PCB 焊接工艺要求	产品名称	产品型号	工序	版本	页数	制订时间
	直流伺服	MME-S17_V1	焊接	V1	1	2024-1-29

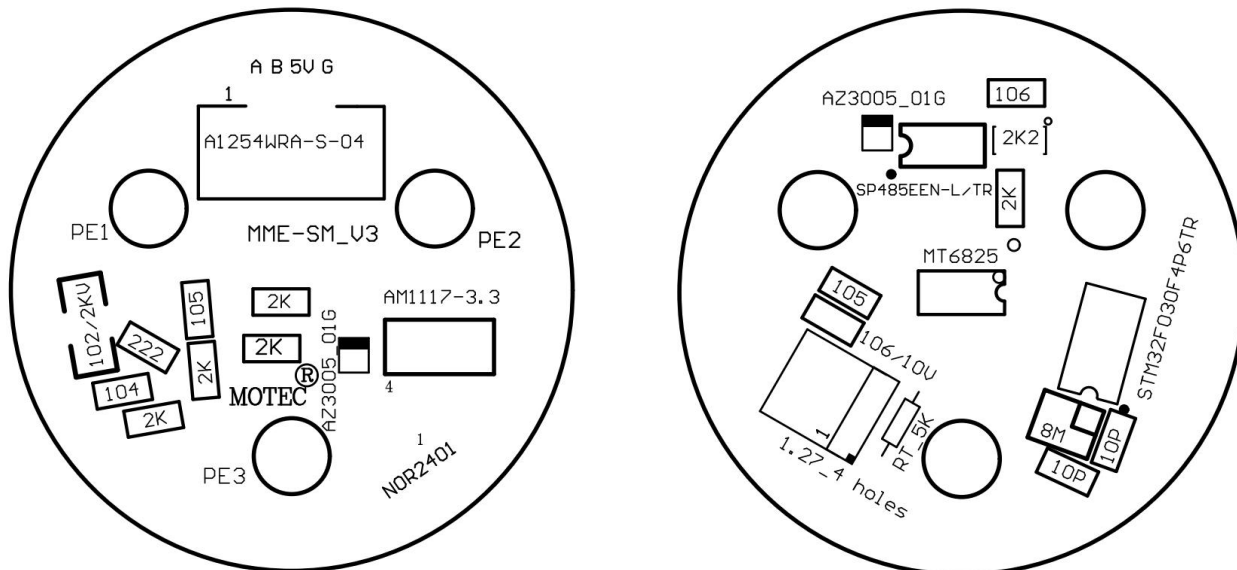
1. 所有元器件均紧贴线路板焊接;
2. 芯片的管脚要在焊盘的中心位置;
3. 六个安装孔 不允许粘锡;
4. 未特殊说明的参见《IPC-A-610E 电子组件的可接受性》标准;
